Hoogte balustrade theater

Advies 2412

Trefwoorden: Bouwbesluit 2012, bijeenkomstfunctie, handhaving, nieuwbouw, gebruiksveiligheid, vloerafscheiding
Datum: 1 februari 2025
Status: Definitief

Figuur 1 Ontworpen balustrade, zoals vergund door de gemeente

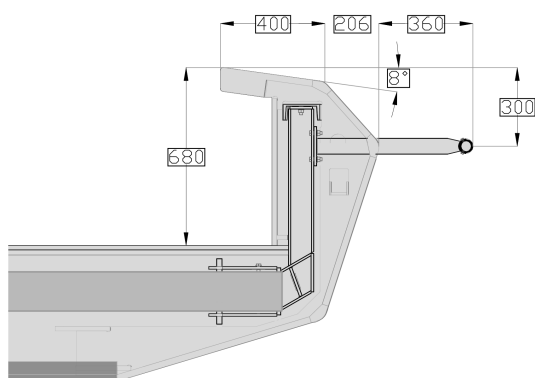
Bij controle in het (gerealiseerde) werk is gebleken dat de netto hoogte, gemeten vanaf de afgewerkte houten vloer, 68 cm bedraagt. De breedte van de balustrade voldoet volgens de gemeente wel aan de ontworpen breedte van 40 cm. De gerealiseerde omwikkelde lengte van de balustrade is nu $68 + 40 = 108$ cm. Daarmee wordt niet voldaan aan de verleende omgevingsvergunning. Tevens wordt niet voldaan aan de prestatie-eis uit artikel 2.18 vierde lid van Bouwbesluit 2012 waarin is gesteld dat de hoogte van de vloerafscheiding ten minste 0,7 m mag zijn indien de som van de hoogte van de vloerafscheiding en de breedte van de bovenregel ten minste 1,1 m bedragen.

In de doorsnede tekening (figuur 1) is te zien dat de huidige tussenliggende vrije ruimte (circa) 30 cm bedraagt (tussen voorzijde balustrade en binnenzijde stalenbuis). In het voorstel wordt deze ruimte dichtgezet met drie nieuw aan te brengen stalen spandraden (zie doorsnede in figuur 2). Door het aanbrengen van extra tussenliggende afstandhouders wordt daarnaast geborgd dat de vrije (doorval) ruimte (tussen de spandraden) overal kleiner of gelijk is aan 10 cm. Met het toevoegen van de stalen spandraden, wordt feitelijk een extra horizontaal vlak (tegen doorval) gecreëerd van circa 40 cm wat in combinatie met de reeds aanwezige 108 cm (gemeten aanwezige hoogte 68 cm + breedte balustrade 40 cm) zorgt voor een omwikkelde lengte van in totaal 148 cm.

De balustrade van het balkon in het theater voldoet niet aan de prestatie-eis uit artikel 2.18 vierde lid van het bouwbesluit. De netto hoogte, gemeten vanaf de vloer tot de bovenzijde van de balustrade, is 68 cm in plaats van de voorgeschreven 70 cm.

Figuur 2 Voorgestelde aanpassing balustrade door toevoeging spankabels

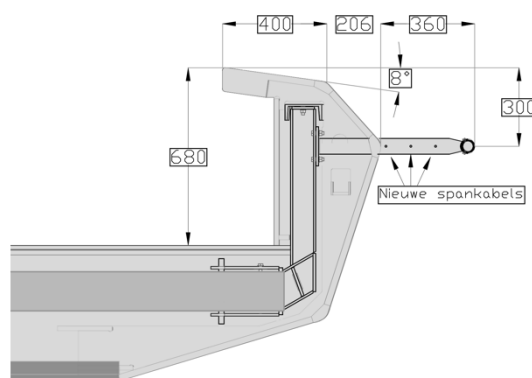
Aanvrager stelt voor om drie spankabels toe te voegen tussen de gesloten borstwering aan de buitenzijde van de balustrade en de handregel, zoals weergegeven in figuur 2. De aanvrager is van mening dat het vergroten van de omwikkelde lengte van hoogte en breedte van de balustrade daardoor zodanig groot wordt, dat de kans dat een persoon over de balustrade heen valt, niet groter is dan in een situatie waarin de omwikkelde lengte van hoogte en breedte rechtstreeks voldoet aan de prestatie-eis.

Daarmee is het tekort ten aanzien van de gezamenlijke maat opgelost, echter het tekort ten aanzien van de hoogte niet. In de visie van aanvrager leidt een feitelijke verdubbeling van de minimale breedte (van 40 cm naar circa 80 cm) echter tot een dusdanige vergroting van de gewenste veiligheid dat hiermee het tekort van 2 cm in de hoogte ruimschoots wordt gecompenseerd.

- In dit geval heeft de aanvrager voorgesteld om drie extra spankabels aan te brengen tussen de buitenzijde van de balustrade en de buis (die dient om theaterverlichting aan op te kunnen hangen). Zie figuur 2 bovenaan in dit advies. De openingen tussen de buitenzijde van de gesloten balustrade en de buis zijn daardoor nooit meer dan 0,1 m, waardoor de kans op het doorvallen van een persoon tussen de buitenzijde van de gesloten balustrade en de buis nihil is. Voorts kunnen horizontaal gespannen kabels het valrisico zowel actief (vastgrijpbaar) als passief (vangende werking) verminderen, hetgeen kabels een voordeel kan geven boven een aaneengesloten vlak.

- De geprojecteerde breedte van de bovenregel bedraagt in dit geval daardoor ruim 0,96 m. De hoogte van de borstwering ter plaatse van de 300 mm dikke bovenregel bedraagt dan $0,680 + 0,011 = 0,691$ m. De som van de hoogte en de breedte van de vloerafscheiding bedraagt dan $0,691$ (hoogte) + $0,96$ (breedte bovenregel) = $1,651$ meter.

- De ATGB heeft geen onderbouwing hiervoor aangetroffen in de aangeleverde stukken.
- De ATGB is van oordeel dat het voorstel met de extra spankabels, zoals weergegeven in figuur 2 hierboven, waarbij een bovenregel met een (horizontaal geprojecteerde) breedte van 0,96 m wordt verkregen, een gelijkwaardige veiligheid biedt als is beoogd met artikel 2.18 vierde lid van het Bouwbesluit 2012. De gelijkwaardige veiligheid voor de overklauterbaarheid, als gevolg van de aanwezigheid van een opstapmogelijkheid tussen de 0,2 en 0,7 m, dient hiervoor nog aannemelijk gemaakt te worden.

Ja, naar het oordeel van de ATGB is in het geval van een balustrade zoals uitgevoerd volgens figuur 2 in de beschrijving, een gelijkwaardige gebruiksveiligheid gerealiseerd als is beoogd met het vierde lid van artikel 2.18 van het Bouwbesluit 2012. Echter, de gelijkwaardige mate van veiligheid voor de overklauterbaarheid, als gevolg van de aanwezigheid van een opstapmogelijkheid tussen de 0,2 en 0,7 m, dient hiervoor nog aannemelijk gemaakt te worden.

Figuur 3 principe hoogte vloerafscheiding en breedte bovenregel

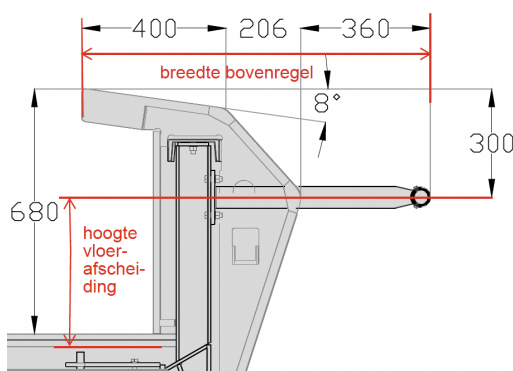
- De hoogte van 0,7 m zal echter aanwezig moeten zijn over de breedte waarover de in het vierde lid van artikel 2.18 bedoelde som wordt berekend. Bij de hier gehanteerde helling van 8 graden naar beneden, zal de hoogte ter plaatse van de vereiste (geprojecteerde) breedte van 0,4 m, in dit geval 0,056 m (0,4 x

tan 8°) lager liggen dan de hoogte op het hoogste punt waar de bovenregel begint. Dit is hieronder weergegeven in figuur 3.
